改善箇所説明図

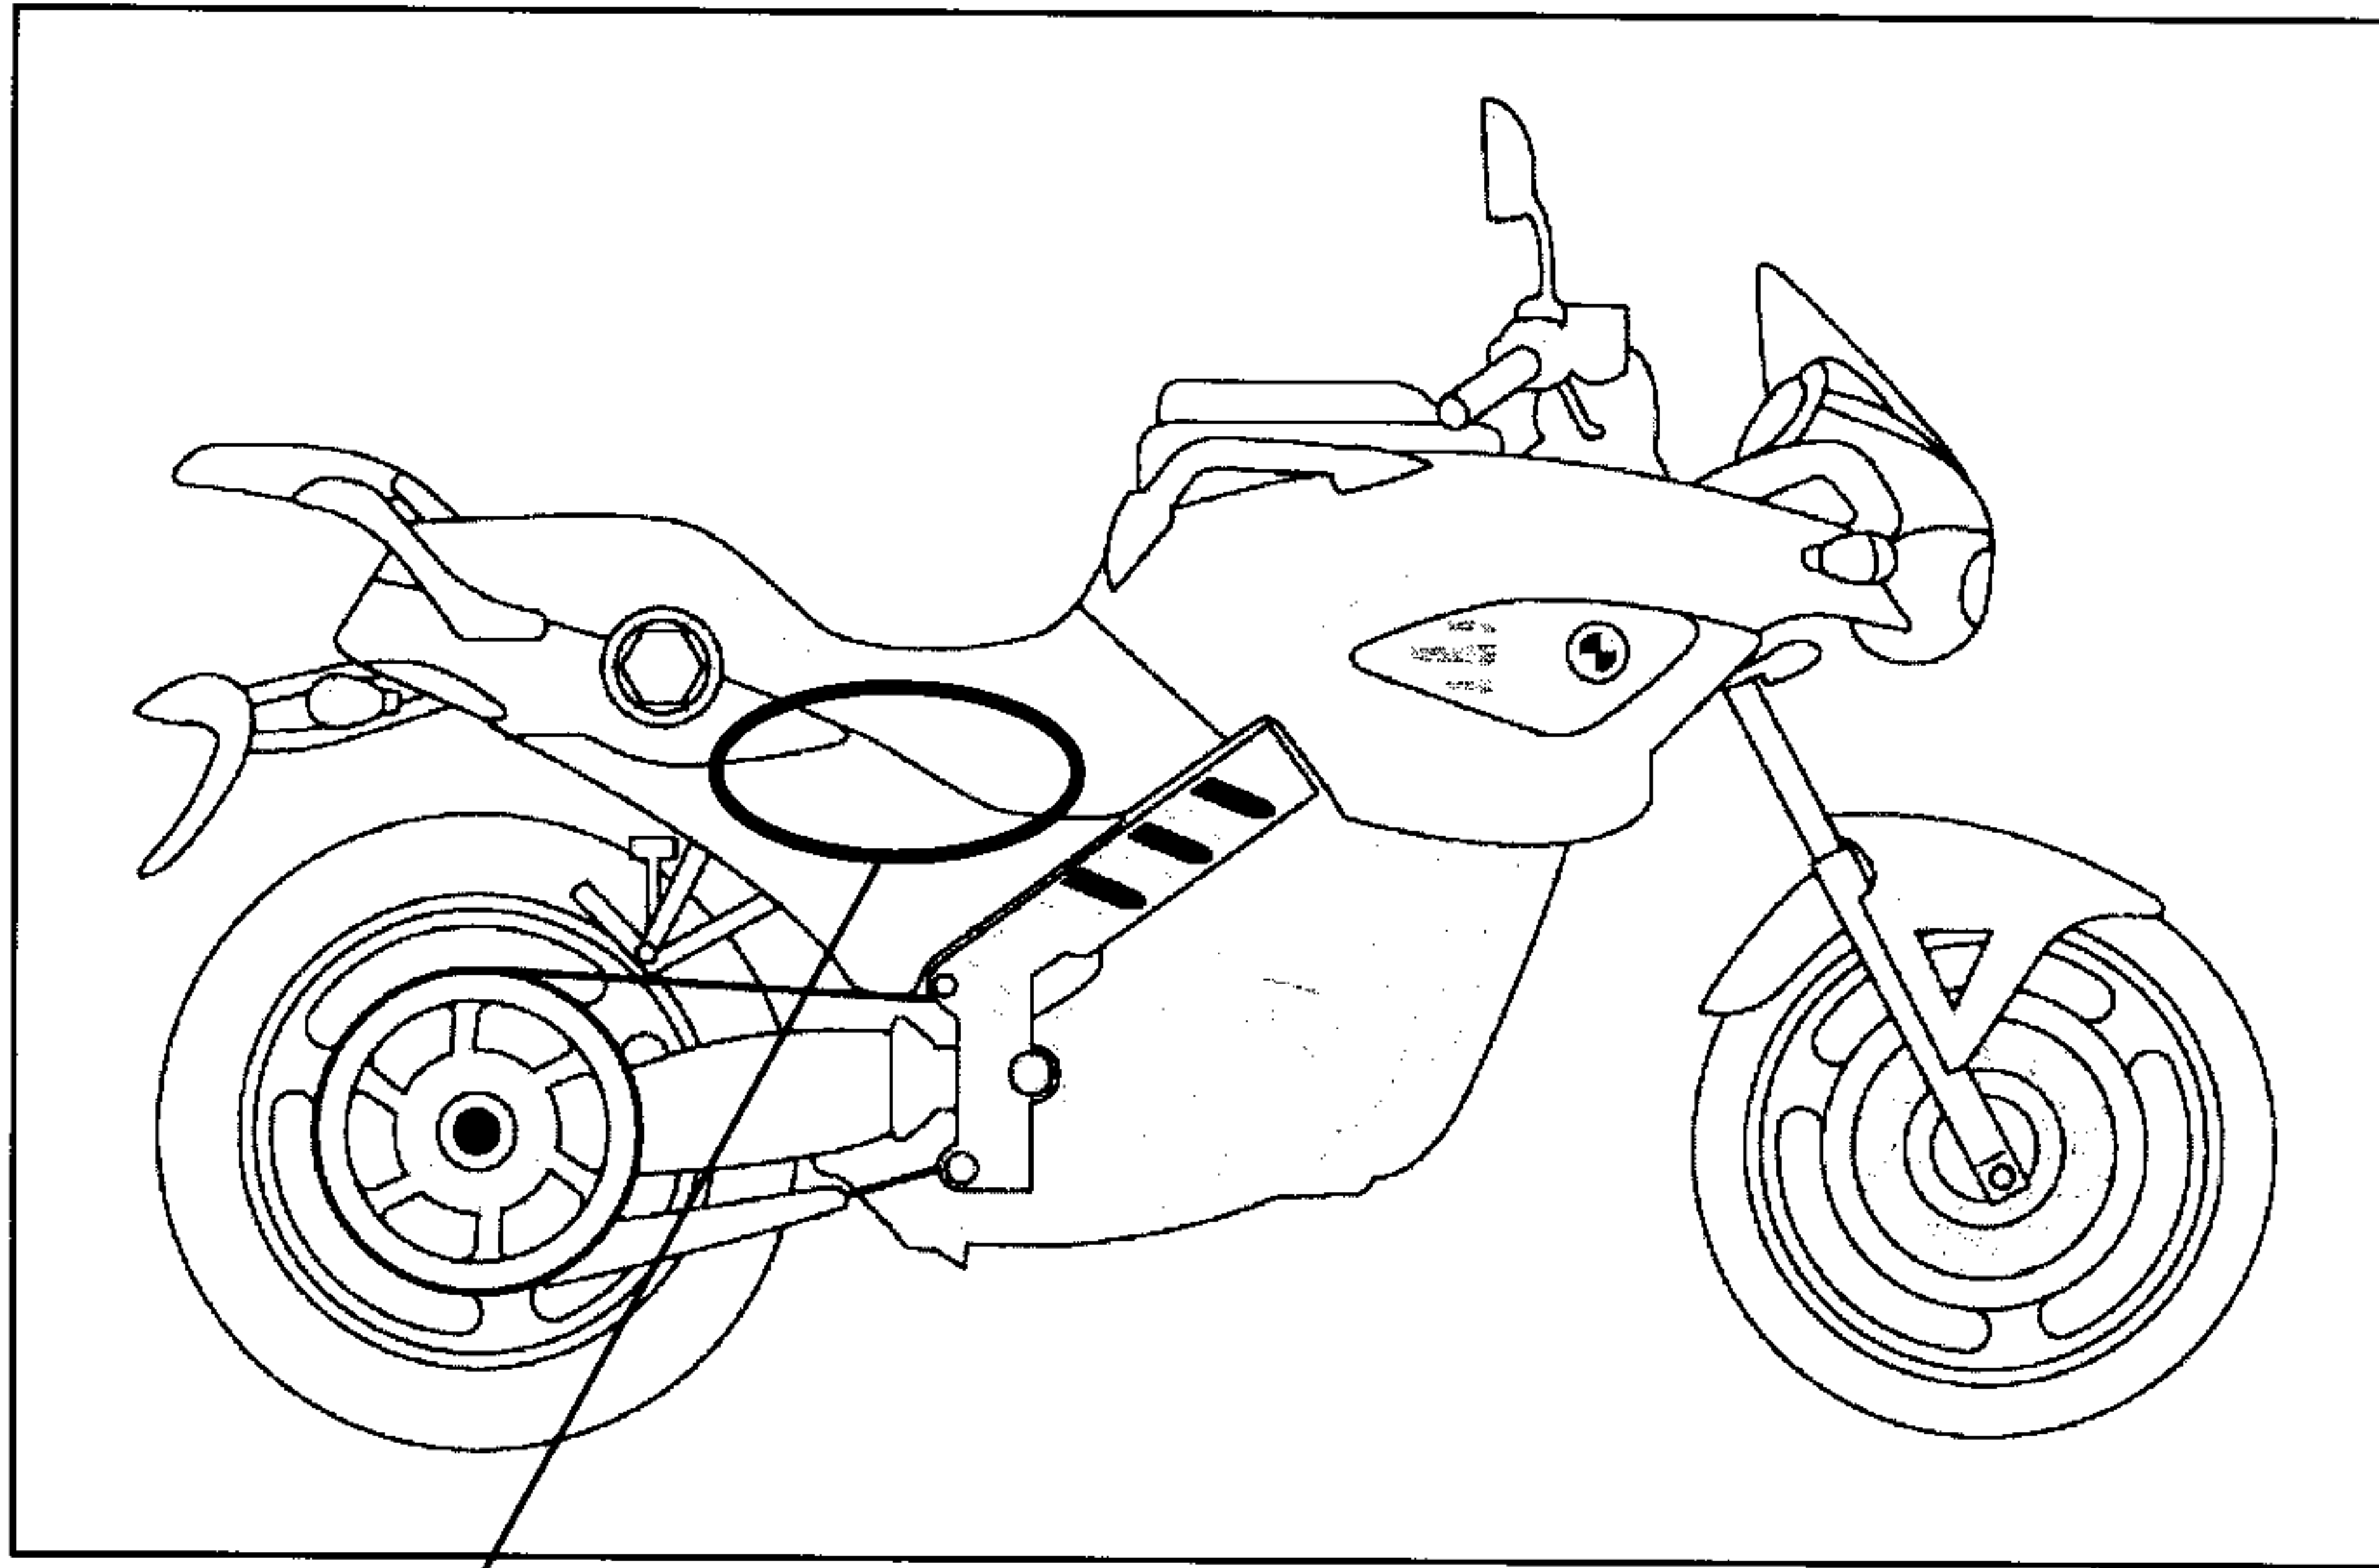
基準不適合箇所

燃料ポンプフランジのリングナットの締付けトルクが不足しているため、燃料タンク内圧の上昇により、当該リングナットと燃料タンクの間にあるガスケット部から燃料が漏れ、最悪の場合、火災に至るおそれがある。

改善の内容

全車両、当該リングナットを新たな規定トルクで締め直し、併せてガスケットを保護するためラバーキャップを取り付ける。
